EG-0004T-0206-EN

Bulletin de service technique

MOTEUR

Ralenti irrégulier, fumée noire, démarrage difficile, cognement anormal, cognement du moteur pendant la montée en température

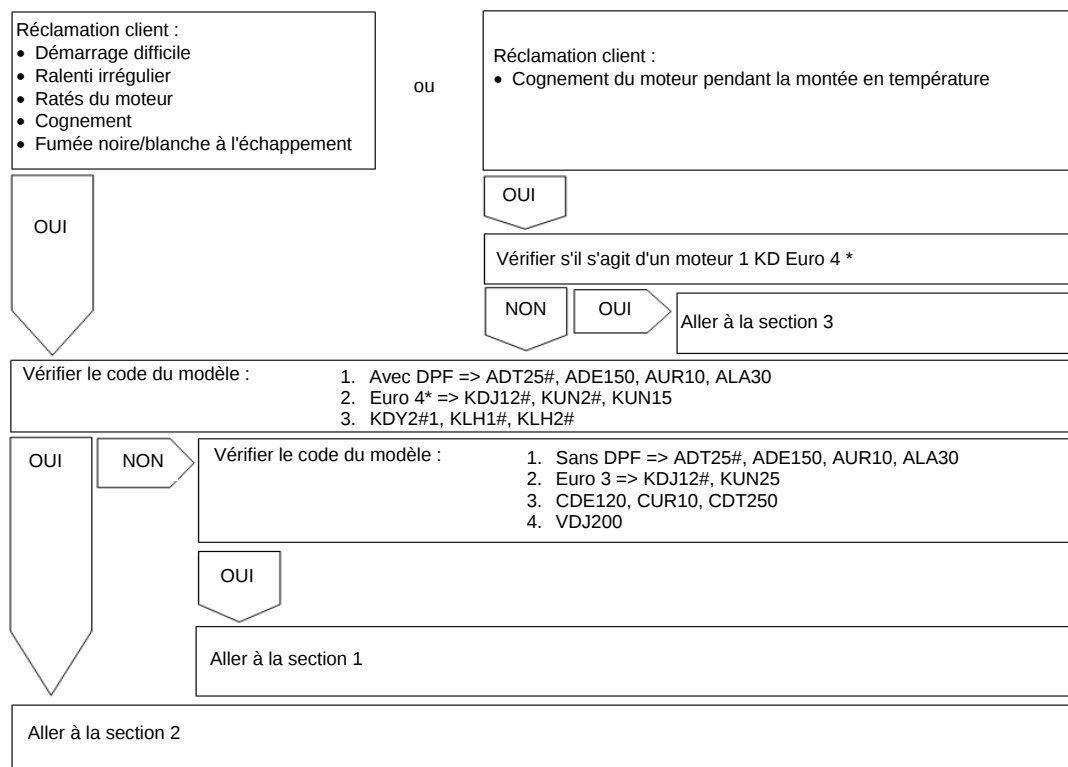
Le présent Bulletin de service technique a pour objet de vous informer sur le changement en production et la méthode de réparation de l'anomalie ci-dessus. Il s'applique aux véhicules produits avant le changement en production intervenu à partir des VIN/numéros de châssis ci-dessous. S'applique uniquement aux véhicules équipés d'injecteurs à électrovanne et d'une pompe à carburant HP3/4.
